Linha aérea, a 400 kV, Alcochete-Fanhões

Apreciação da documentação apresentada em cumprimento das Condicionantes 1 e 2 da DIA

(AIA2855)

Agosto 2016

Figura 1 -- Implantação do projeto sobre fotografia aérea

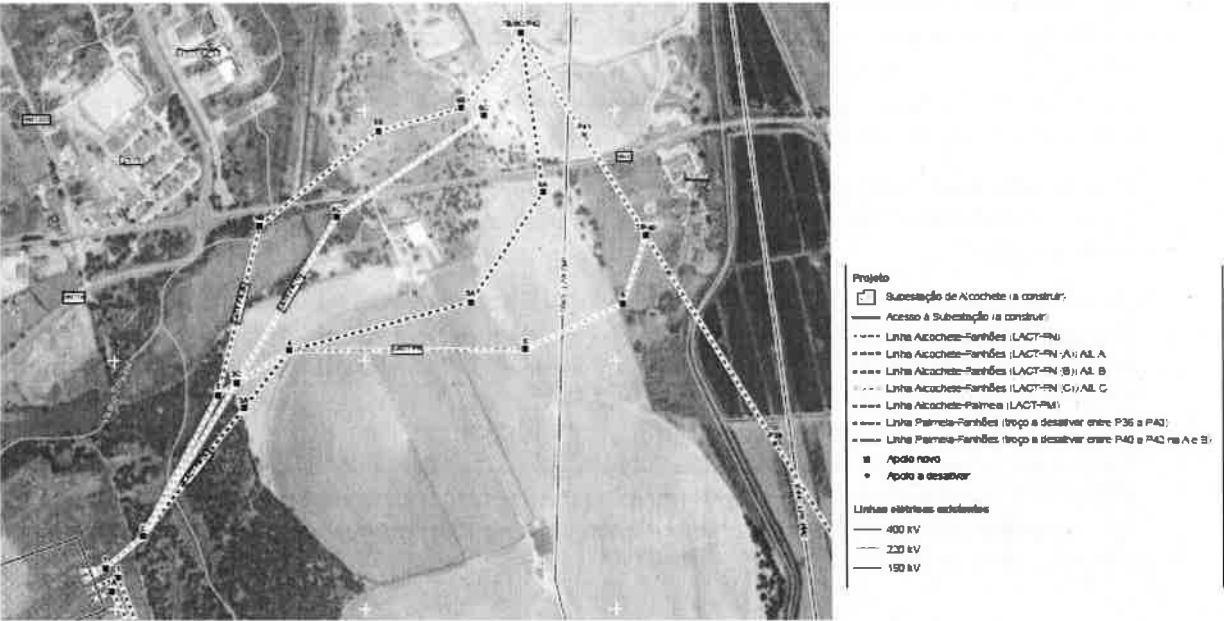
Assim, a fim de dar cumprimento à DIA o estudo apresentado pela REN contempla as alternativas A e B constantes da figura 1. Em resposta ao pedido de análise da deslocalização do apoio 4B (dada a sua proximidade à linha de água e implantação sobre uma pequena mancha florestal), e à necessidade de ajuste da localização dos Apoios 2 e 3, de forma a garantir a proteção integral dos sobreiros, foi posteriormente desenvolvida a Alternativa C.

Contudo, segundo o documento apresentado, a **Alternativa C**, apesar de ter menos um apoio apresenta vãos maiores e apoios mais altos (apoios 3C e 4C), além de que o Apoio 4C poderá ter de ser construído recorrendo a fundação por estacaria, (envolvendo maior movimentação de terras) embora não tenha sido apresentado um estudo geotécnico que fundamente adequadamente as referidas soluções técnicas.

Figura 2 – Localização dos pontos de avaliação acústica

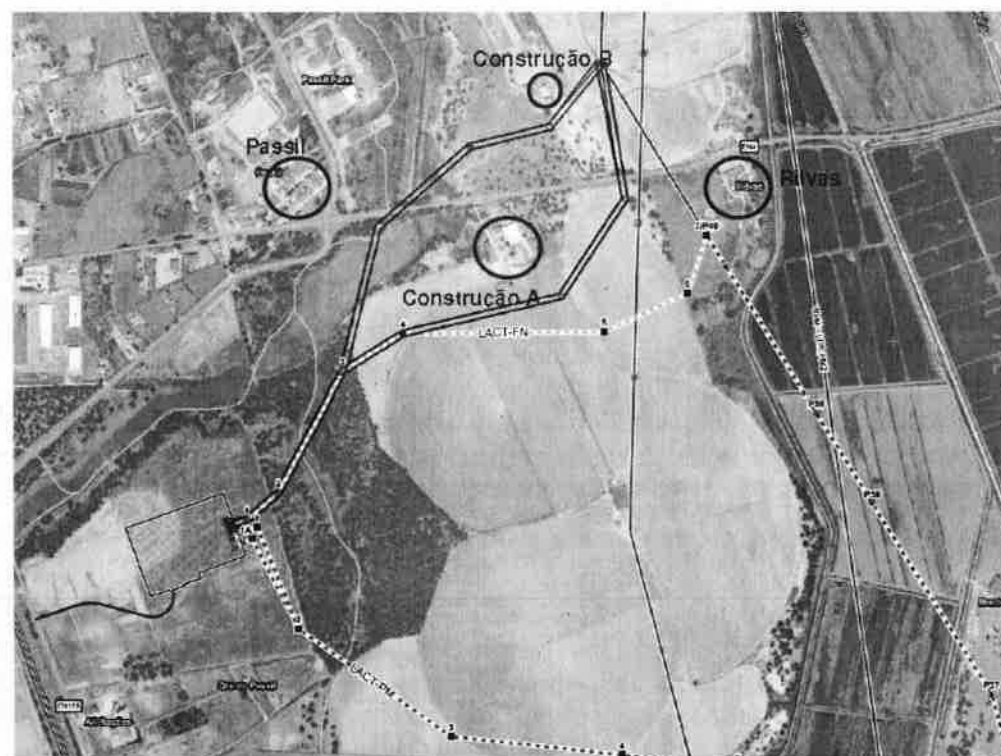
Os traçados, à exceção da Alternativa C, encontram-se representados na figura seguinte, juntamente com os pontos de caracterização acústica.

Dada a proximidade das diversas alternativas propostas, a zona em que se desenvolvem apresenta características de ocupação semelhantes (áreas agrícolas e de montado, com infraestruturas rodoviárias e de transporte de energia).

Como diferenciação em relação ao traçado inicial, a Alternativa A desenvolve-se um pouco mais a norte na propriedade, mas com os apoios a localizarem-se na extremidade do *pivot* e junto a caminhos, de modo a minimizar a afetação da atividade agrícola e a promover o afastamento à povoação de Rilvas. Com esta nova solução, este afastamento aumentou dos 110 m do traçado inicial para 250 m. Contudo, o afastamento ao edificado da propriedade agrícola reduziu-se de 125 m para 60 m.

No caso da Alternativa B, o afastamento para norte propicia uma maior distância a Rilvas que fica agora a cerca de 400 m (considerando o ponto mais próximo do traçado, onde a nova linha se articula com a Linha Palmela – Fanhões), assim como o edificado da propriedade agrícola a oeste. Contudo, existe uma grande aproximação à povoação do Passil (a área mais extensa e densamente edificada da zona) junto à EN4, cujo apoio mais próximo (P4B) ficará a cerca de 180 m.

A Alternativa C surge como uma alteração da Alternativa B, devido à solicitação de análise de eventuais consequências da deslocalização do apoio 4B. Nesta alternativa verifica-se um maior afastamento a Passil, uma ligeira aproximação a Rilvas e ao grupo de construções A (não identificado como recetor sensível).

Na avaliação de impactes, no que concerne ao Ambiente Sonoro, foram analisados os impactes associados ao traçado inicial e à alternativas A e B, não tendo sido apresentados resultados numéricos para a Alternativa C (similar à B em múltiplas situações).
